**Avis de la Mission régionale d'autorité environnementale  
de la région Nouvelle-Aquitaine sur  
le projet de centrale photovoltaïque (17,8 ha)  
de Poitiers-Biard sur la commune de Biard (86)**

n°MRAe 2020APNA105

dossier P-2020-10119 et 10120

**Zone Nord ouest – enjeux habitats naturels**  
extrait page 167 de l'étude d'impact

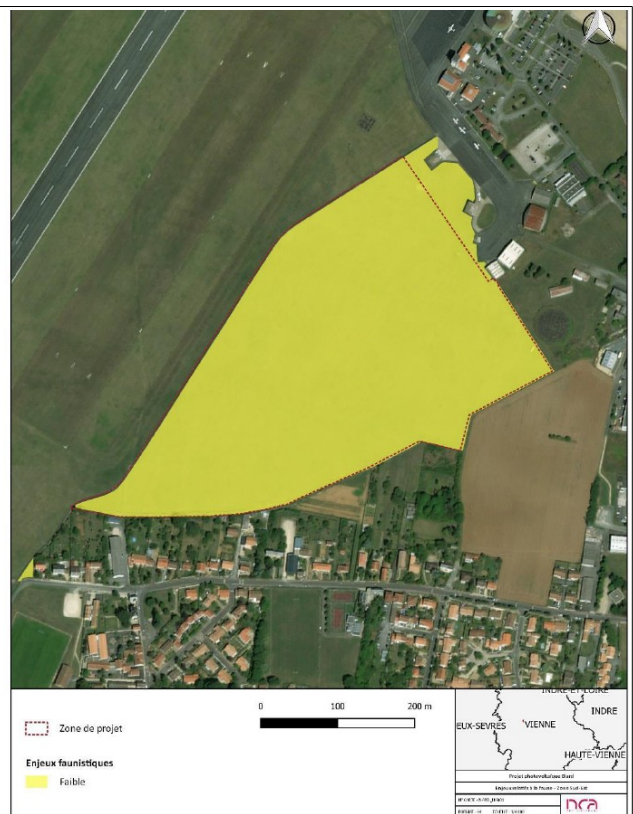
Pour les habitats naturels (carte à gauche), les habitats ouverts de pelouse ont été qualifiés de modérés (potentialité de développement d'espèces floristiques notamment), tandis que les enjeux des habitats plus fermés (fourrés et boisements de robinier) ont été qualifiés de faibles.

Pour la faune, les enjeux forts correspondent principalement aux zones de fourrés (habitats de reproduction pour les oiseaux), ainsi que le secteur sud (habitat de l'Azuré du Serpolet). Les milieux ouverts présentent des enjeux plus modérés pour les papillons, les reptiles et les oiseaux.

**La MRAe relève cependant que le projet s'implante sur des secteurs à enjeux modérés pour la faune dans sa partie nord. Il y aurait lieu pour le porteur de projet de quantifier l'impact résiduel du projet sur les habitats d'espèces protégées. En cas d'incidences résiduelles non nulles, il sera nécessaire de mettre en œuvre une procédure de demande de dérogation au titre des espèces protégées.**

**Variante n°2 retenue – extrait étude d'impact page 211**

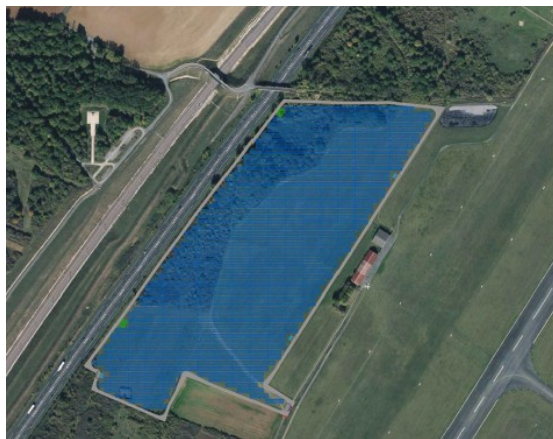
La variante n°2 finalement retenue contribue ainsi, concernant la zone Nord-ouest à éviter le boisement longeant l'autoroute, et concernant la zone Sud-est à éviter 2,5 ha de pelouse calcicole au sud, permettant d'offrir également un recul du projet par rapport aux habitations. Le plan de la variante finalement retenue est présenté en page 211 de l'étude d'impact.

Au regard des enjeux écologiques du site d'implantation, il y aurait lieu pour le porteur de projet de justifier l'adéquation du projet avec ces dispositions.
